改善箇所説明図

基準不適合発生箇所

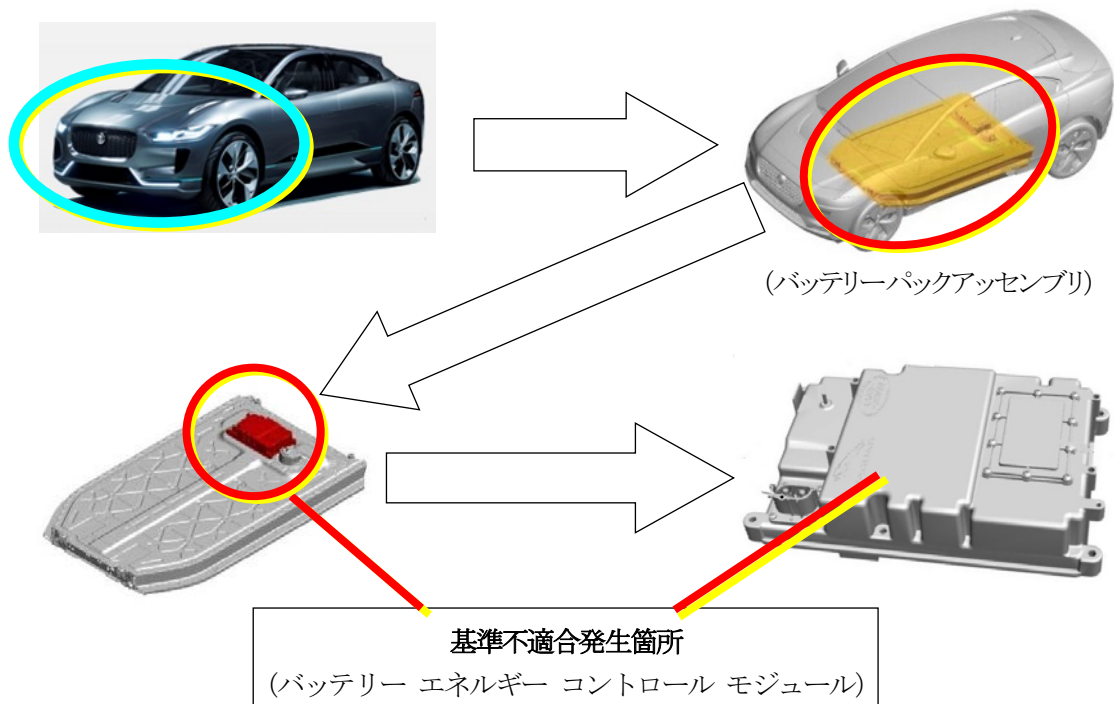
注： は、プログラム更新部分を示す。

電動機の電源装置において、バッテリー エネルギー コントロール モジュールの制御プログラムが不適切だったため、外-3647 のリコール改善措置作業を行った。

この際、不適切なプログラム書換え工具による改善措置作業の実施、又は通信障害により、改善措置が完了していない。そのため、バッテリーの温度異常を監視できず警告灯が点灯し、最悪の場合、バッテリーパックアッセンブリ内のリチウムイオン電池より火災が発生するおそれがある。

全車両、バッテリー エネルギー コントロール モジュールの制御プログラムを正しいプログラム書換え工具を使用して書き換える。

識別：助手席ドアのボディ側下部、ドアヒンジボルトに白ペイントを塗布する。
